Projekt-Nr.	Projektbezeichnung	Projektschrift	Gezeichnet	Gliederung	Planart	Baujahr	1 - Hauptgebäude	Maßstab	1:10, 1:5, 1:2
203-Neubau Rettungswache mit einer Abteilung für vorbeugenden Brandschutz	Röntgenstraße 9-11, 24143 Kiel	Planinhalt	LPH 5	Detail	Detail	12.05.2025	AC-5-DT-DA-XX-410-E-2		
Entwässerungsrinne	Aluverbund-Fassade / TRH2

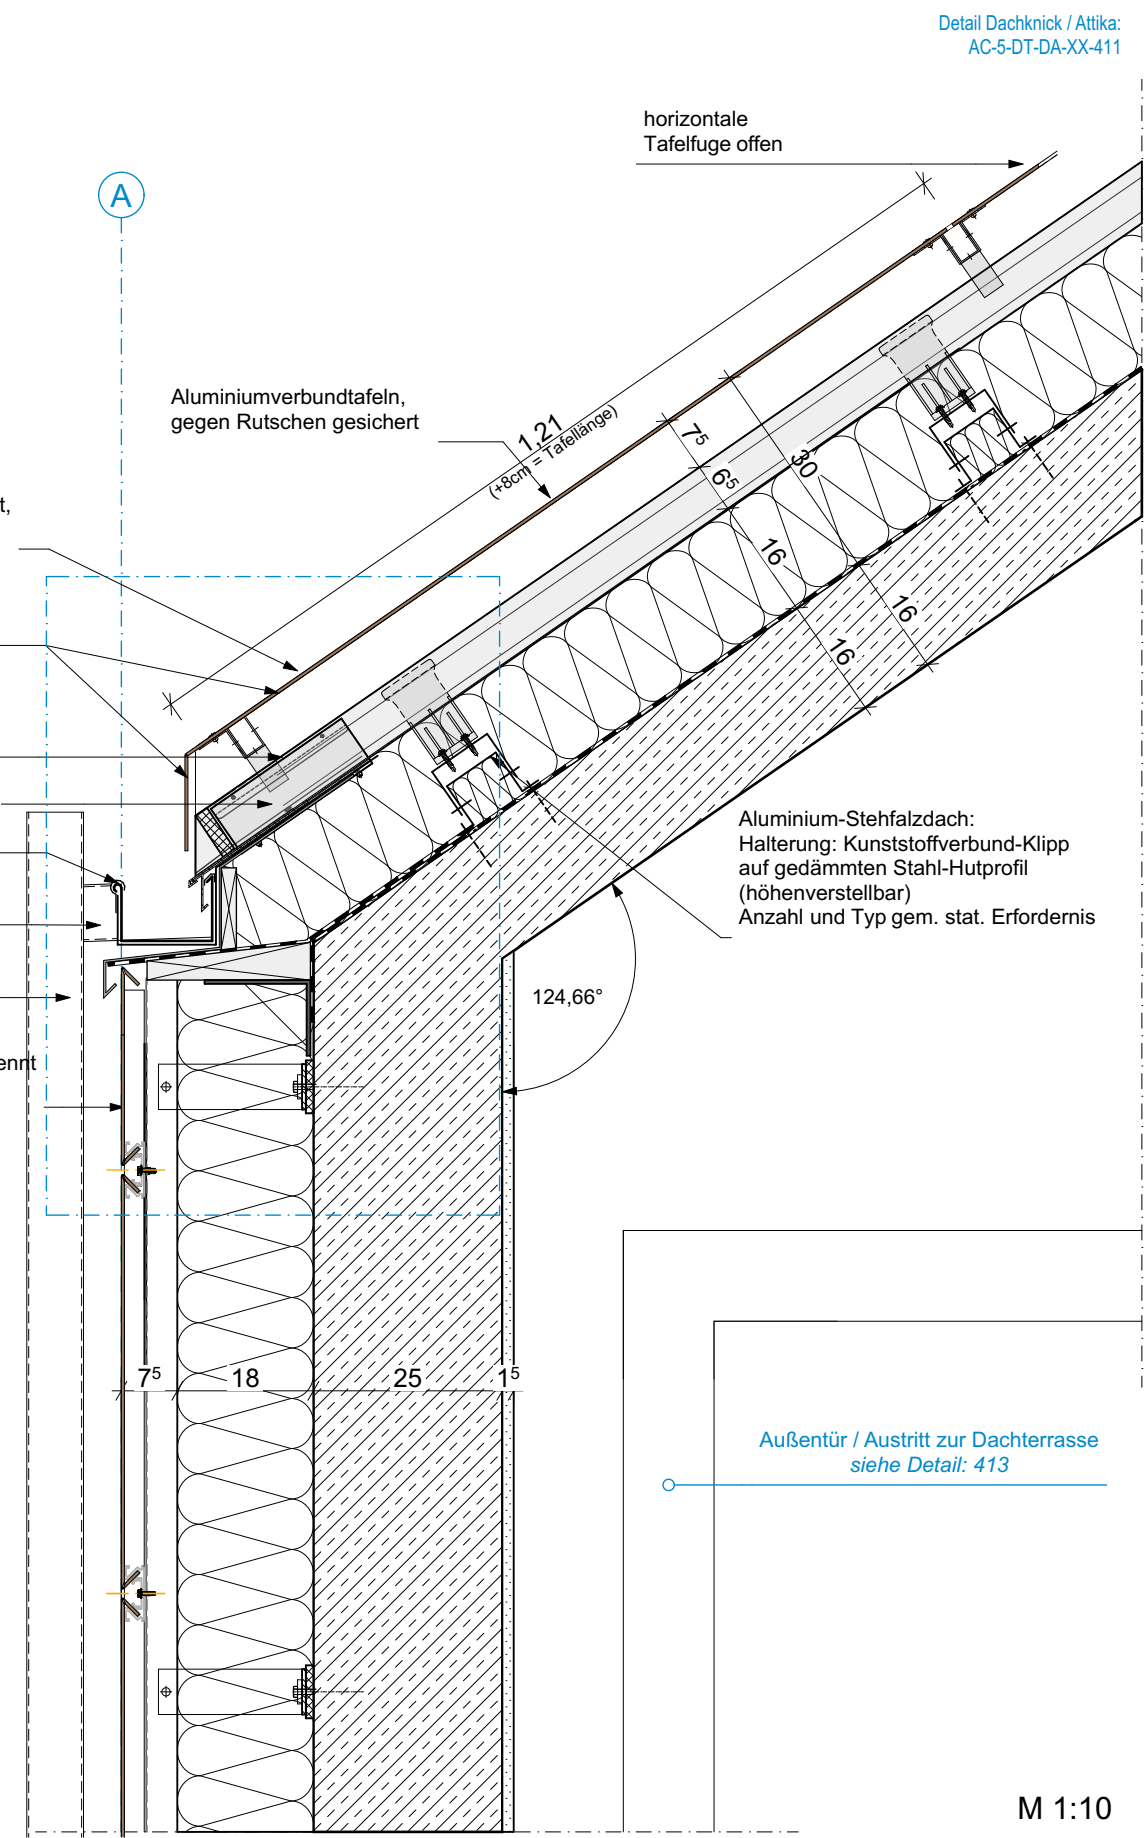
Änderung	Position	Rinne	Änderung	Position	Rinne
12.05.2025	E	Änderung Position Rinne	12.05.2025	E	Änderung Position Rinne
11.04.2025	C	Anpassung Halterung Aluminium-Stehfalzdach	11.04.2025	C	Anpassung Halterung Aluminium-Stehfalzdach
24.01.2025	B	Anpassung Rinne	24.01.2025	B	Anpassung Rinne
30.06.2023	A	GRUNDVERSION	30.06.2023	A	GRUNDVERSION
		Änderung/ Ergänzung			Änderung/ Ergänzung
